Objet : Projet d'aménagement d'un barrage à la décharge du lac Sergent
 Questions complémentaires du 20 novembre 2002, n^{os} 1 à 6.

Subject: Réponses - Questions BAPE-LS

**Courbe de capacité d'évacuation pour l'ouverture de poissons
(Ouverture rectangulaire de 10 cm de haut par 60 cm de large)**

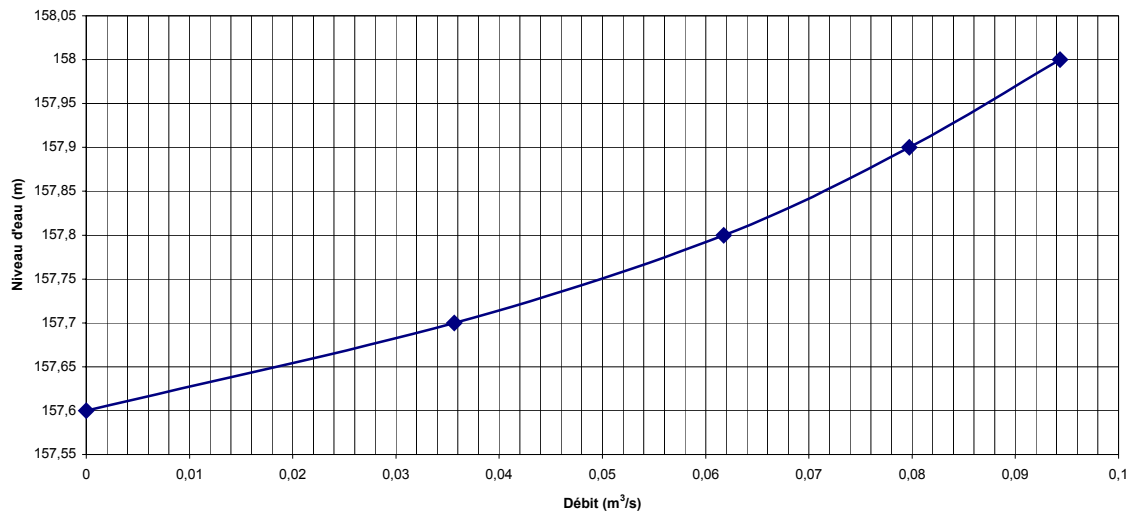
La courbe de capacité d'évacuation du barrage en situation estivale (avec les poutrelles à 158,0 m) indique que le débit sortant serait nul avec un niveau d'eau à 158,0 m (document déposé PR5.1, annexe 4). De toute évidence, cette courbe ne tient pas compte de la présence d'une ouverture pour la circulation des poissons et de l'écoulement qu'elle permettrait.

Afin de mieux apprécier les conditions d'opération estivale du barrage, la commission demande au promoteur de fournir une courbe de capacité d'évacuation (relation niveau / débit) en condition estivale qui tient compte de la présence de l'ouverture proposée de 10 cm par 60 cm entre les poutrelles.

La figure ci-dessous donne la capacité pour la passe à poisson seulement (donc pour niveau d'eau de 158 m ou moins), en appliquant une équation d'orifice avec un coefficient de 0.6. Lorsque l'eau passera par-dessus les poutrelles (158.0) ou le déversoir de crue (158.05), on peut assumer que l'orifice pour les poissons sera submergé et que le débit qui pourra en sortir, surtout comparé au débit que peuvent évacuer le déversoir à poutrelles et celui de crue, sera négligeable. La courbe déjà produite pour les niveaux d'eau supérieurs à 158 m sera donc applicable.

Note: Un débit de 1 m³/s équivaut à 1000 L/s.
